# 基準不適合箇所説明図

## 基準不適合発生箇所

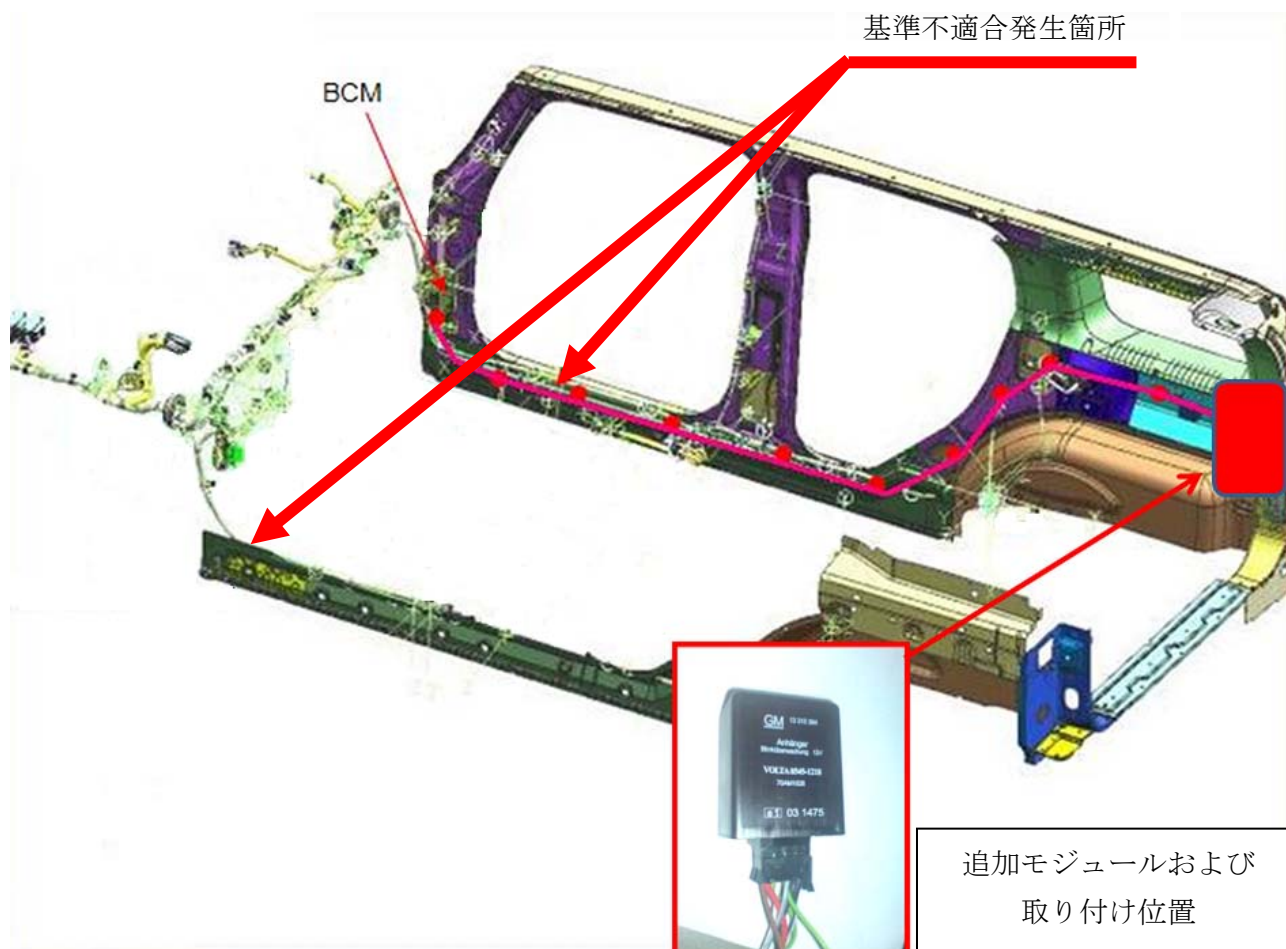
方向指示器において、回路設計が不適切なため、バルブ切れ検知機能が適切に機能せず、運転席の作動状態表示装置の点滅回数が変化しない。

全車両、回路を修正し、追加モジュールを取り付ける。

左側ストラットタワー部に青色ペイントを塗布する。
